Modell H..2513

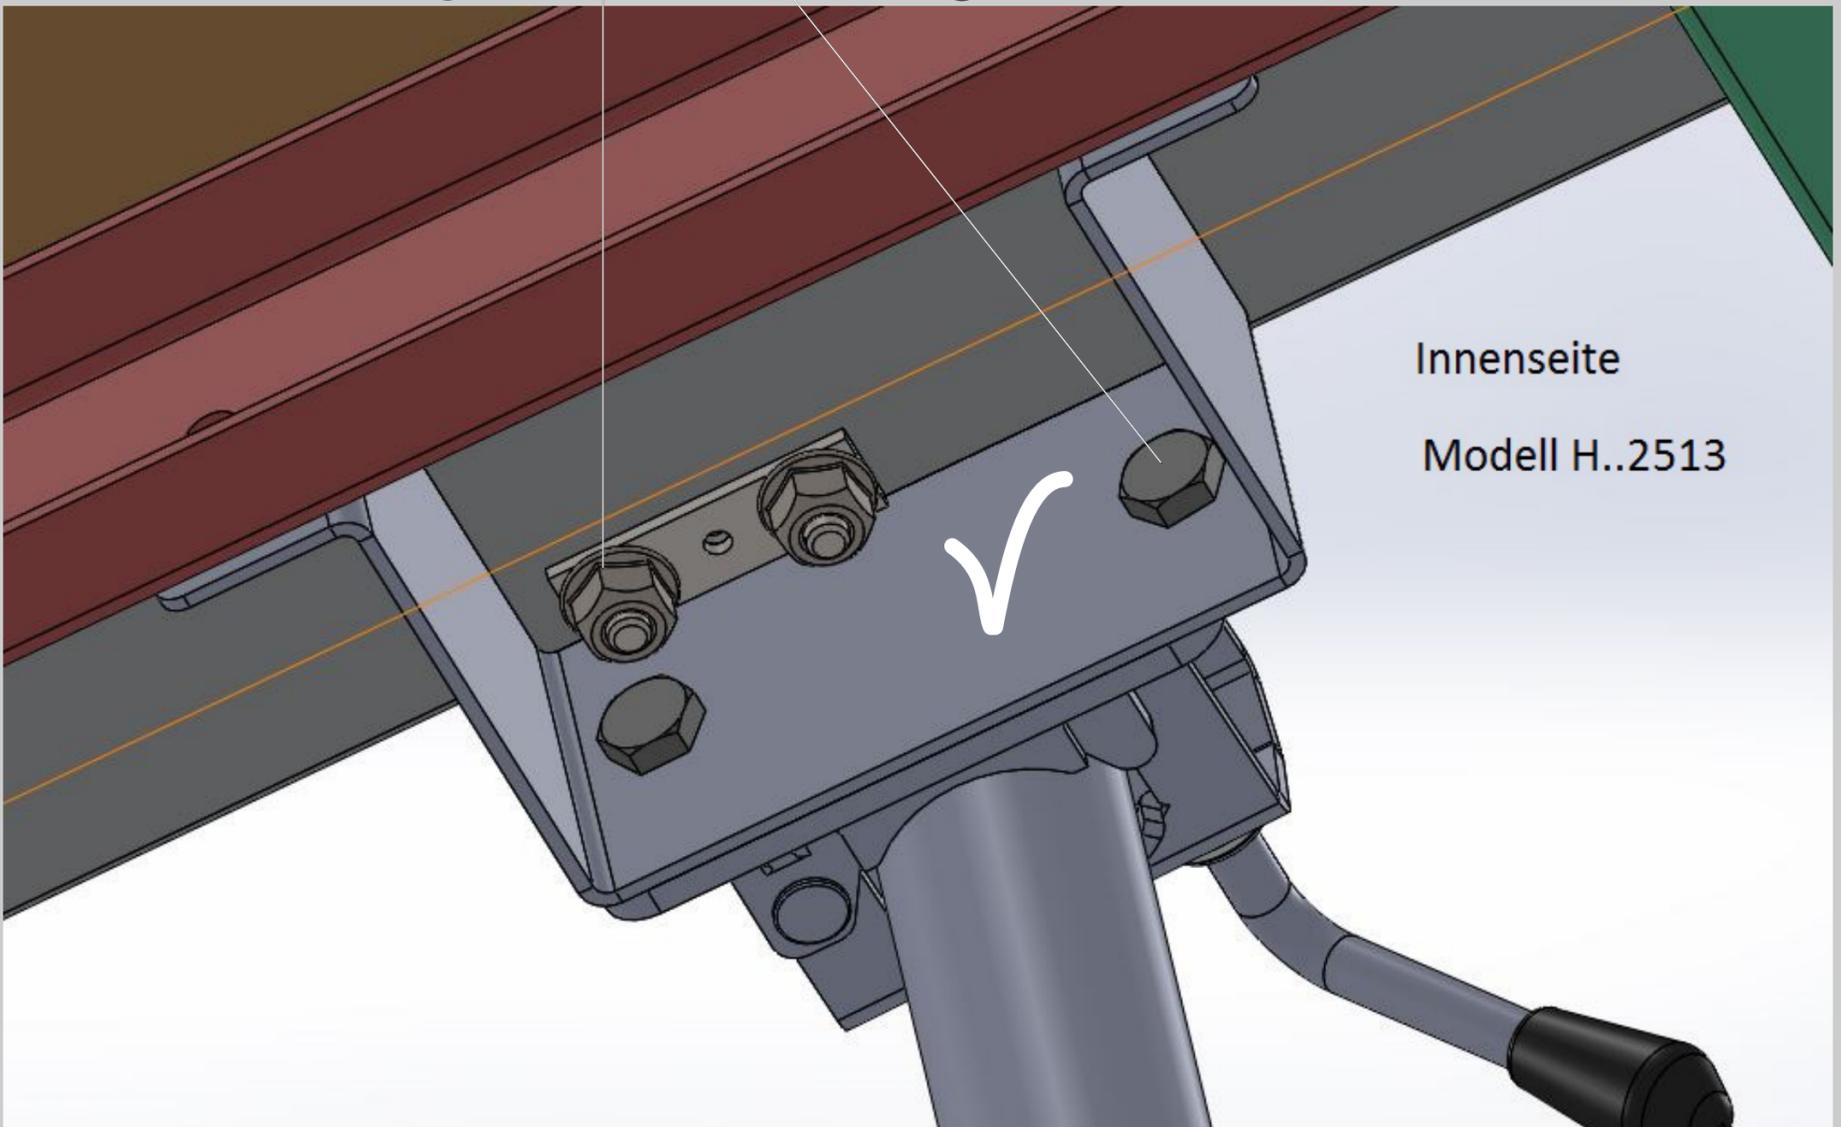
Um die Bewegungsfreiheit der Zurrbügel zu garantieren (Kollision zwischen den Verschraubungen) folgendes tun:

- ▶ Setzen Sie die Verschraubung (6-kant Schrauben der Klemmschelle) um - Schraubenköpfe nach innen.
